## RAPPORTO FINALE DI VERIFICA PROGETTO ESECUTIVO

## **Rapporto Finale di verifica preventiva della progettazione ai sensi dell'art. 26 del D. Lgs. 50/2016 e s.m.i.: Progetto ESECUTIVO "PNRR – M6C1 – 1.1 LAVORI PER LA REALIZZAZIONE DELL'OSPEDALE DI COMUNITÀ PRESSO IL P.O. MARINO (CA)"**

#### 07/03/2025 – 23-6668\_GAR 22-060 Rapporto FINALE di Verifica Progetto ESECUTIVO

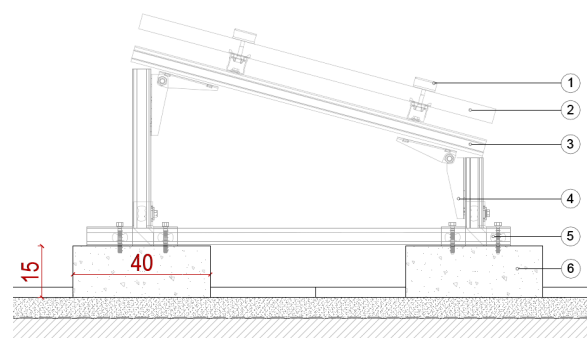
N. 2	CC/LM	NON CONFORMITA' OSSERVAZIONE
EMISSIONE 1		
RILIEVO	<b>23.57_PE_IE_11_12_01 Imp. fotovoltaico</b> Non si riscontrano indicazioni sul tipo di collegamento della struttura fotovoltaica al solaio con relativa verifica degli ancoraggi: <div><div>Pannello fotovoltaico su struttura a triangolo con inclinazione 13° fissata alla copertura</div><div><div>1096</div><div>800</div><div>21°</div><div>13°</div></div><div>Pannello fotovoltaico su struttura a triangolo con inclinazione 13° fissata alla copertura</div></div>	
EMISSIONE 2		
RISPOSTA DEL PROGETTISTA	Si inserisce un dettaglio della struttura fotovoltaica in copertura nell'elaborato 23.57_PE_AR_14_01_02.	
ESITO VERIFICA/ CONTRODEDUZIONE	Si riscontra il dettaglio nella tavola grafica, ma non si riscontrano verifiche sugli ancoraggi e se il peso del fotovoltaico con relativi basamenti può essere sostenuto dal solaio esistente. <div></div>

RISPOSTA DEL PROGETTISTA	In riferimento alla Sua richiesta ricevuta tramite e-mail il giorno 24/02/2025 in merito al sistema di ancoraggio dei pannelli fotovoltaici e ai relativi pesi, riporto di seguito una nota che va ad integrare quanto riportato sul rilievo n. 2 del Rapporto Documenti Tecnici e Funzionali. <i>Come da dettaglio riportato sull'elaborato tecnico 23.57_PE_AR_14_01_02 Progetto: particolari costruttivi si considerano dei pannelli di dimensioni 1010x1910 mm, ancorati su struttura di sostegno in alluminio, atta al</i>
